東郷元帥記念公園改修工事検討協議会（第１６回）

令和元年１０月２９日

②樹木専門家ヒアリング結果 (藤井先生、渡辺先生)

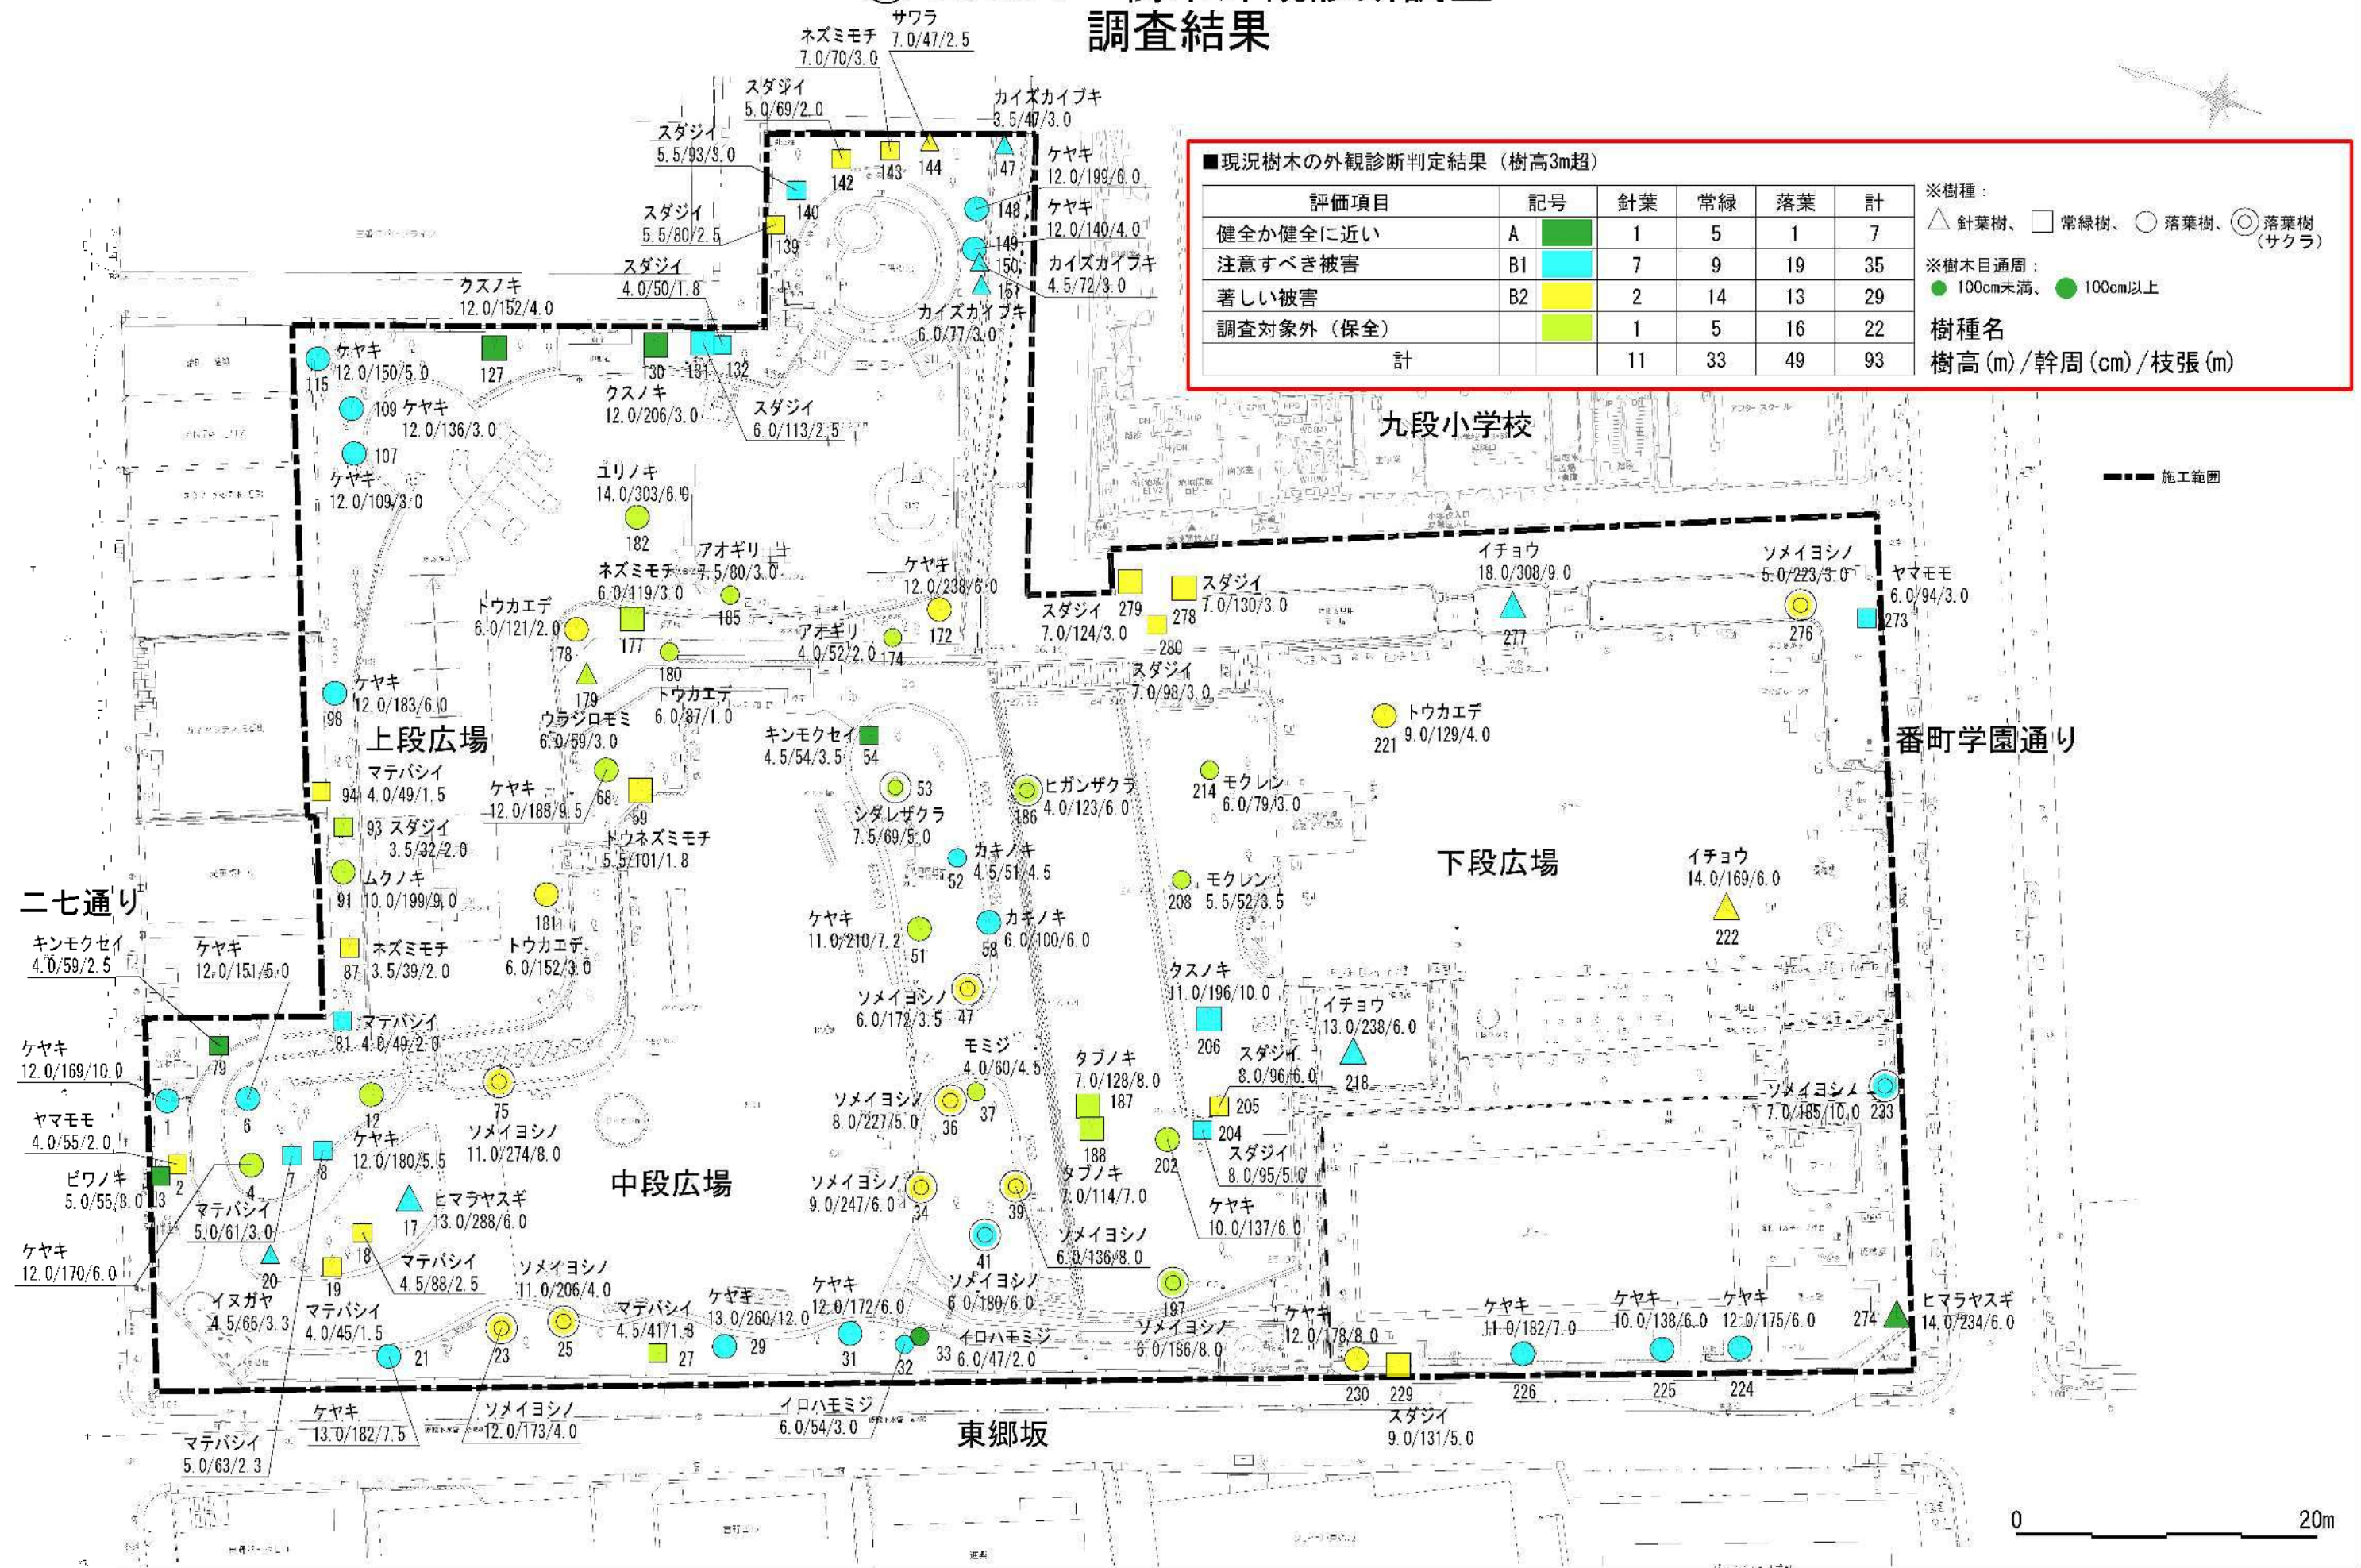
【藤井先生のご意見】

- ①樹木の維持管理の方法を見直すべき。
- ②境界に近接し隣地へ越境する懸念があるものは、将来的な維持管理に支障がある為に伐採し、維持管理のしやすい位置に計画的に樹種選定、植栽をしてメリハリの利いた再整備計画にすべき。
- ③計画的植栽をされていない外来種や実生樹木は伐採し、計画的に維持育成をすべき樹木を阻害しないように配慮する。
- ④中段広場にあるたま石等は活用したほうがよい。

【渡辺先生のご意見】

- ①倒木のリスクの高い樹木は伐採・更新をすべき。
- ②樹木に覆土する場合は、関東ロームや粘土は使用してはいけない。

③現況樹木取扱い方針

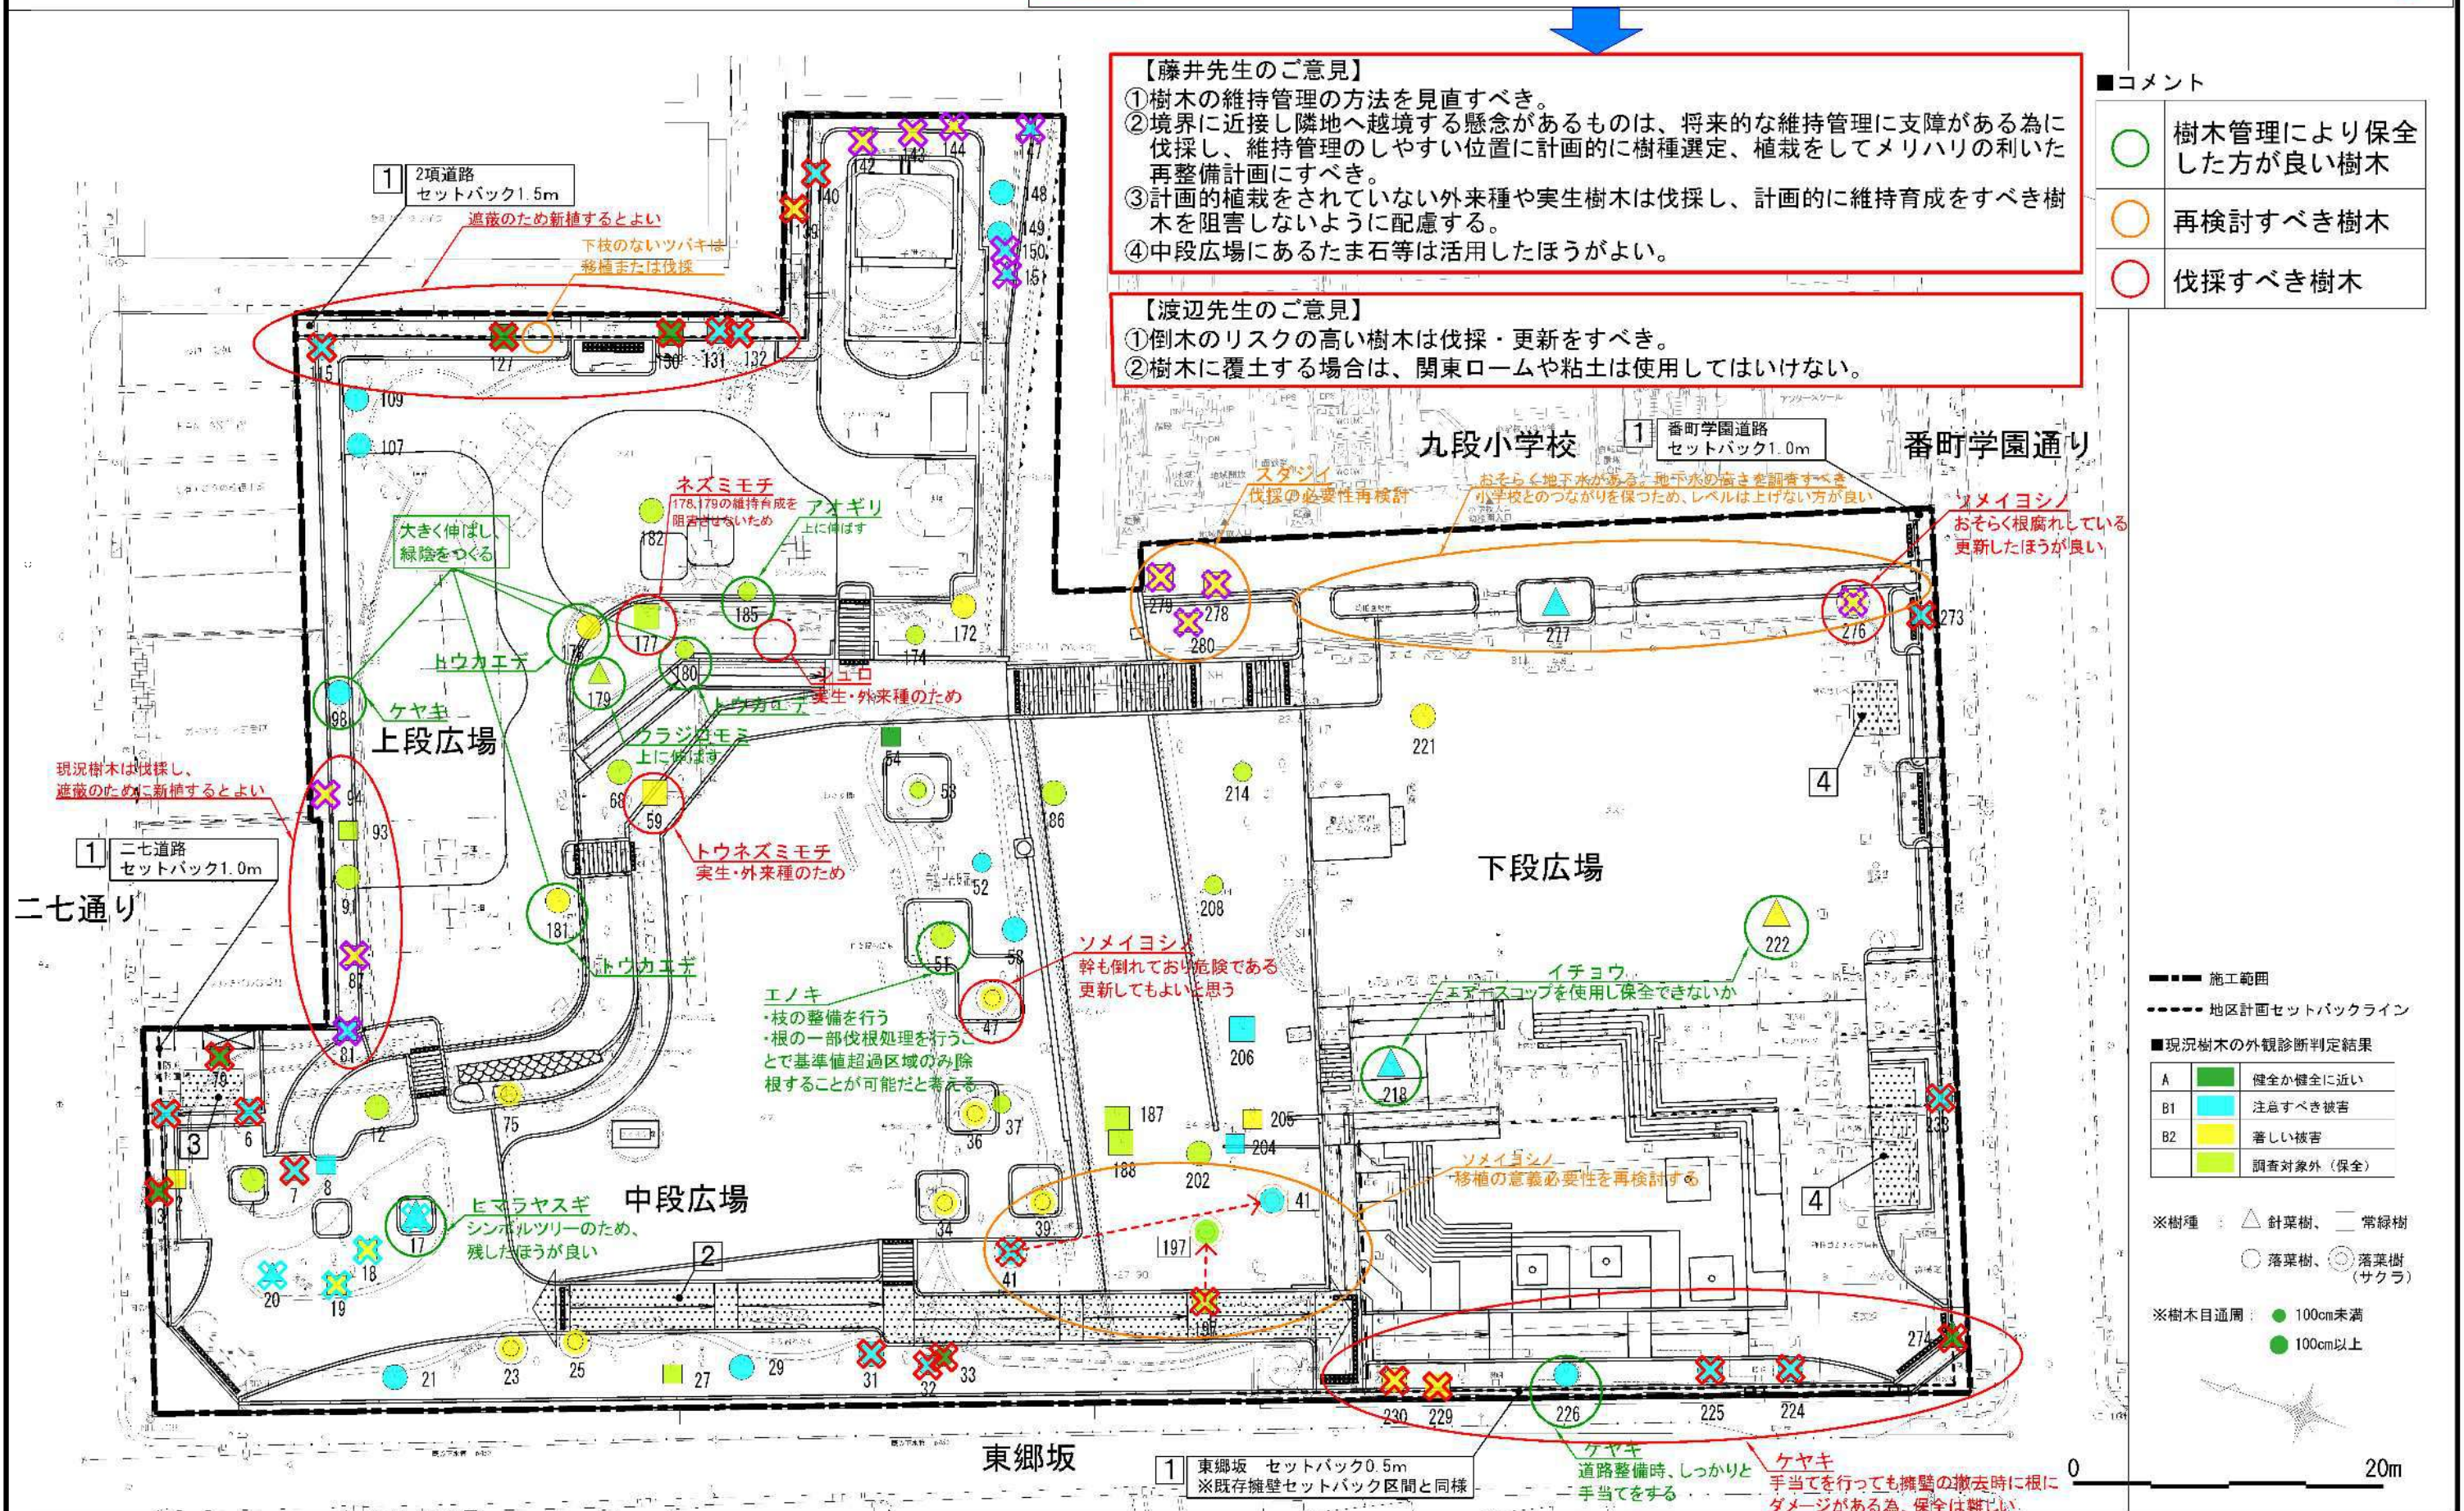
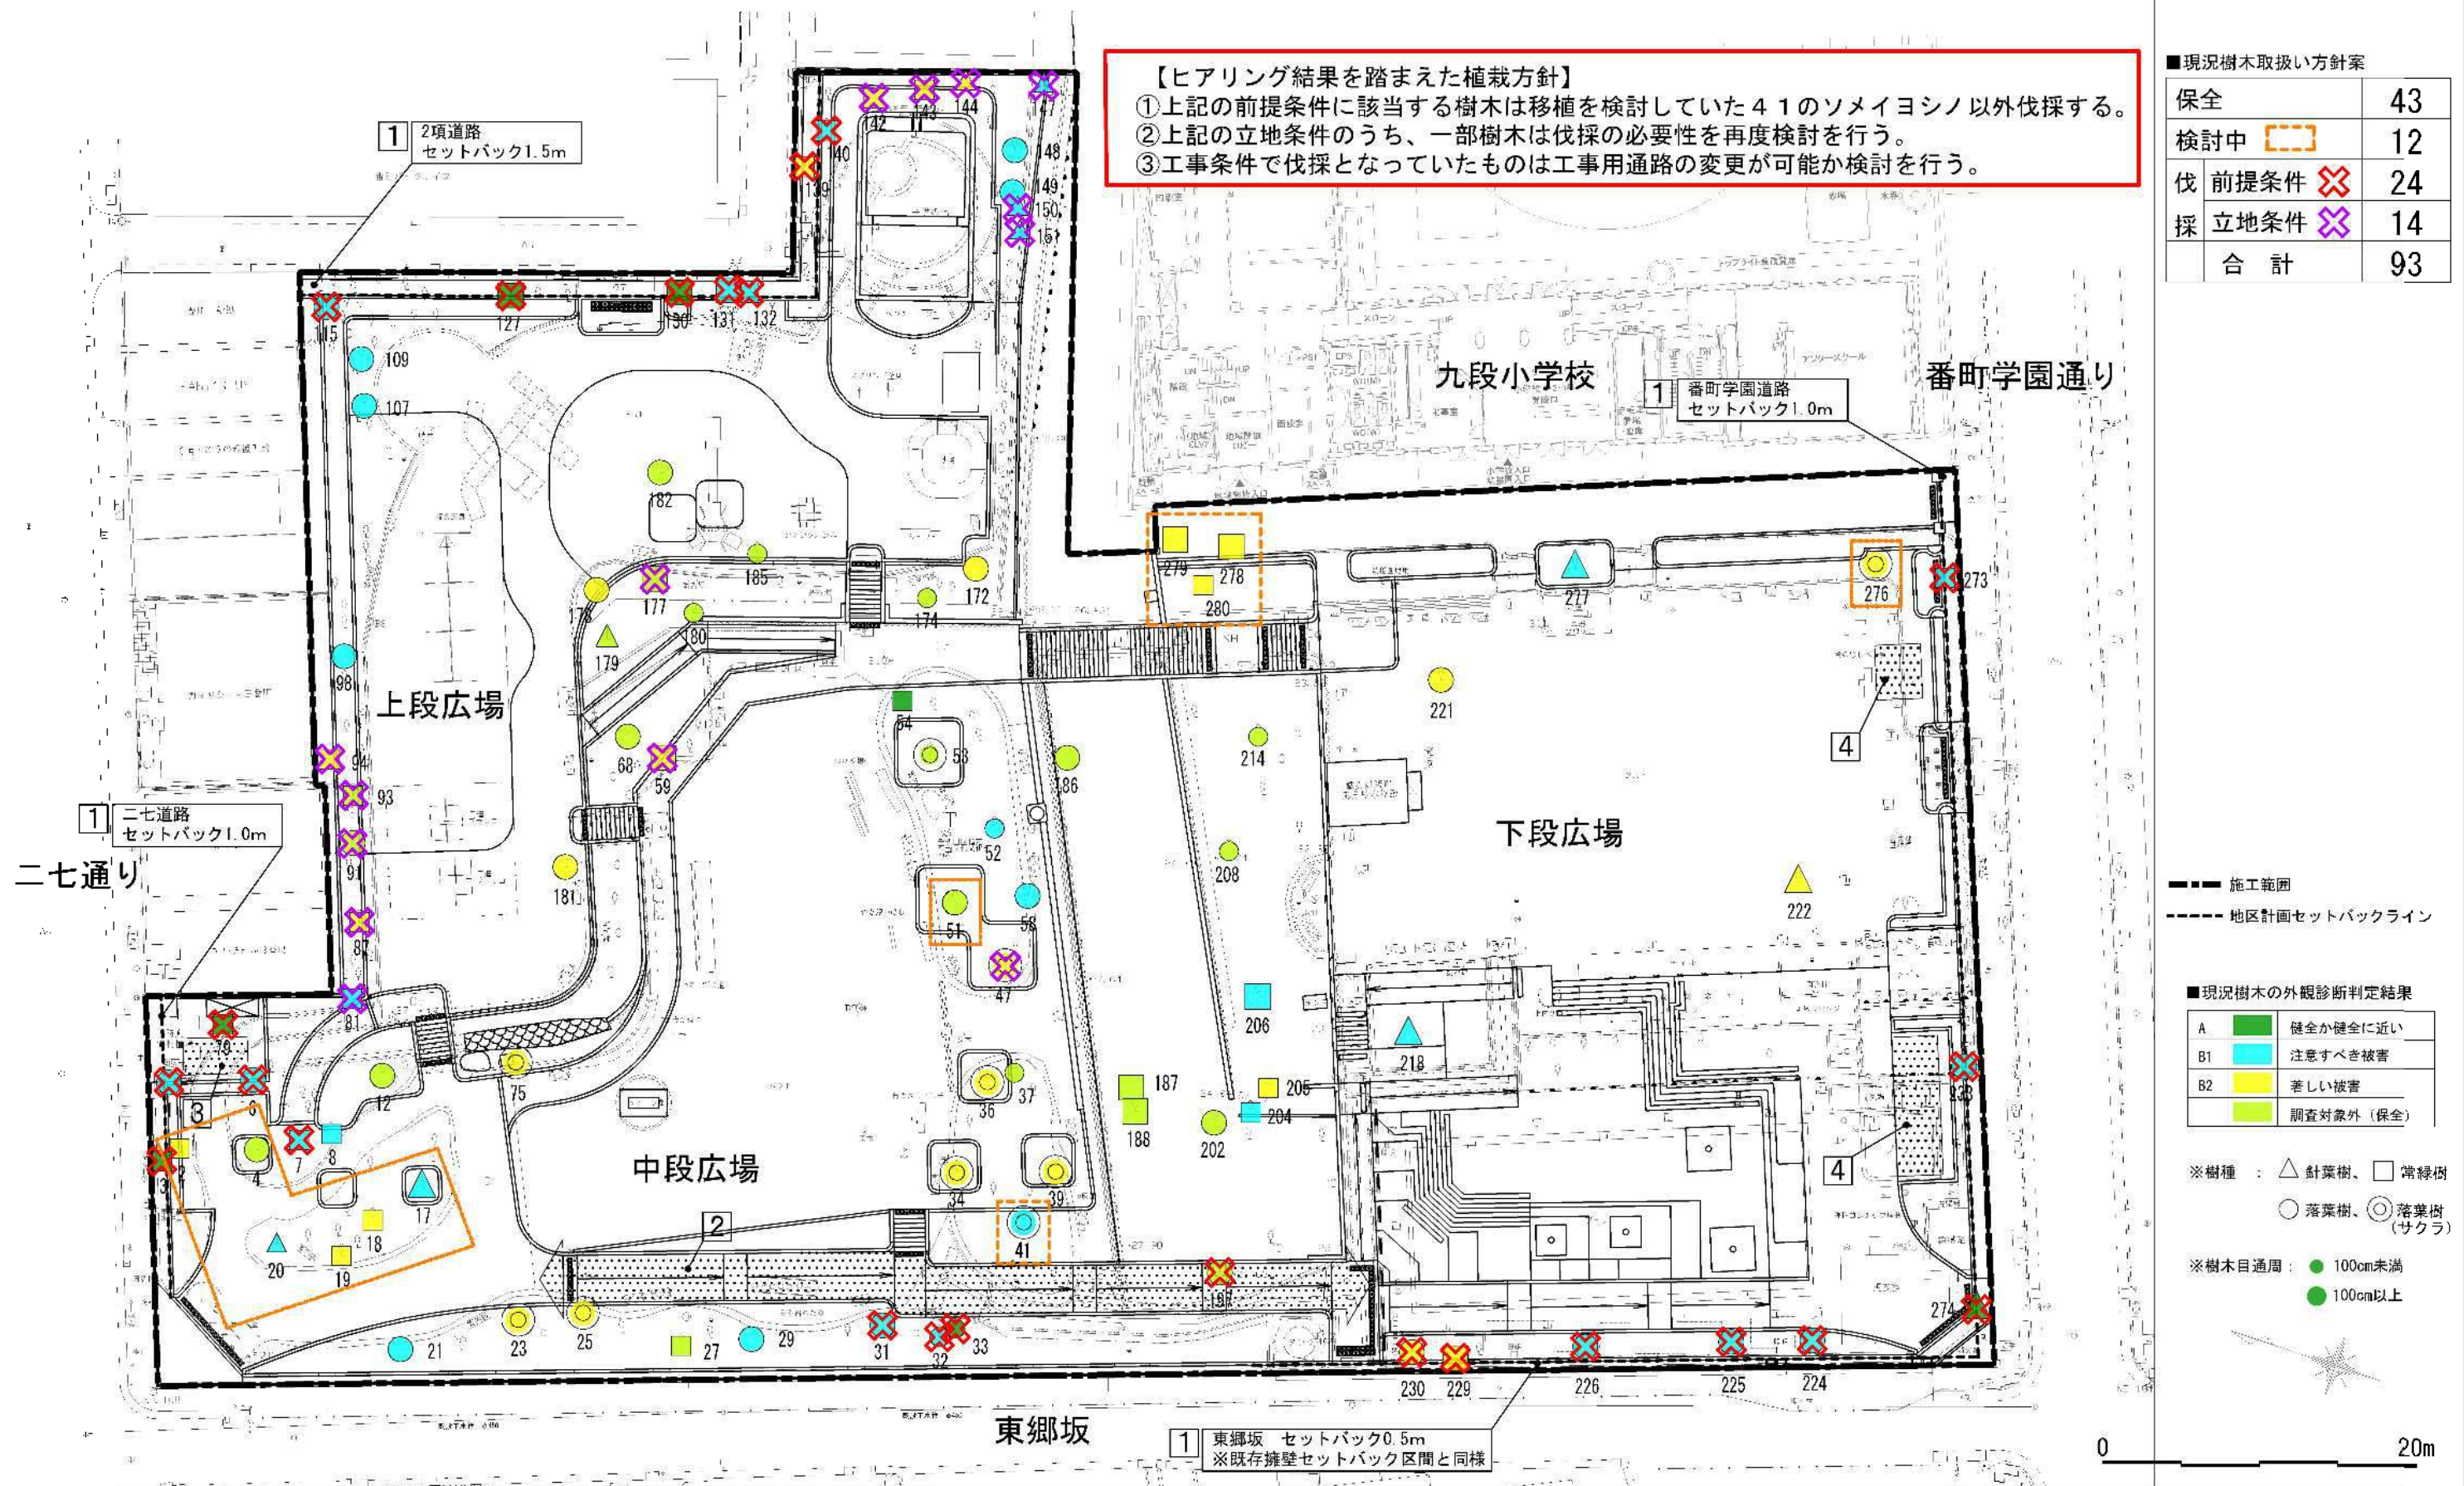
- ◆前提条件：①地区計画・建築基準法（道路からのセットバック）②東郷坂沿いスロープ設置③防災倉庫（路上変圧器）の設置④下段トイレ・倉庫の分離配置
◆立地条件：境界部、道路沿いの傾斜地位置している。幹に開口空洞や傾斜等がみられる樹木

- ①上記の前提条件に該当する樹木は移植を検討していた41のソメイヨシノ以外伐採する。
②上記の立地条件のうち、一部樹木は伐採の必要性を再度検討を行う。
③工事条件で伐採となっていたものは工事用通路の変更が可能か検討を行う。
